## 金門縣政府 會勘通知單

會勘事由：「金沙溪流域水環境改善(第一期)」因107年6月18日豪  
雨現場圍堰調整等事宜

## 「金沙溪流域水環境改善(第一期)」

## 植栽檢討會議紀錄

### 因天候影響無法施工工區現況照片

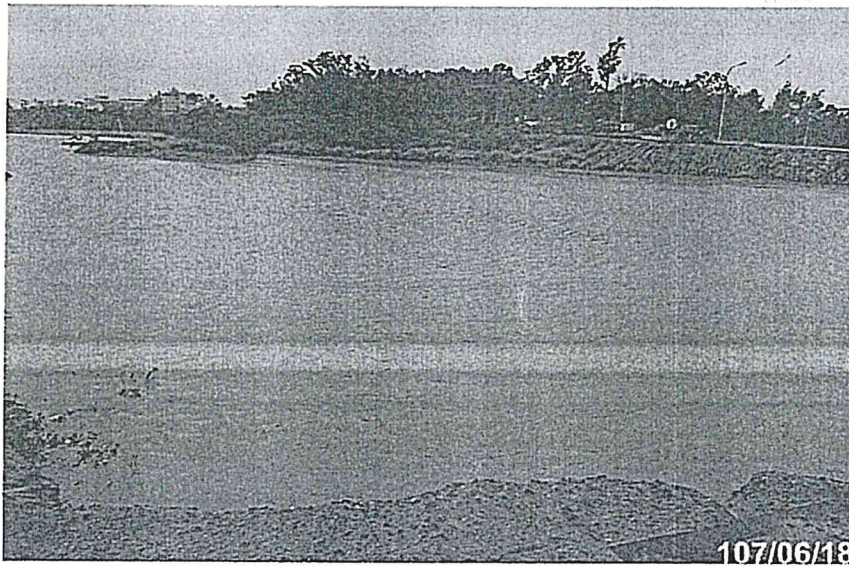
照片說明：107.06.18 因豪雨淹水無法施工現況

照片說明：107.06.18 因豪雨淹水無法施工現況
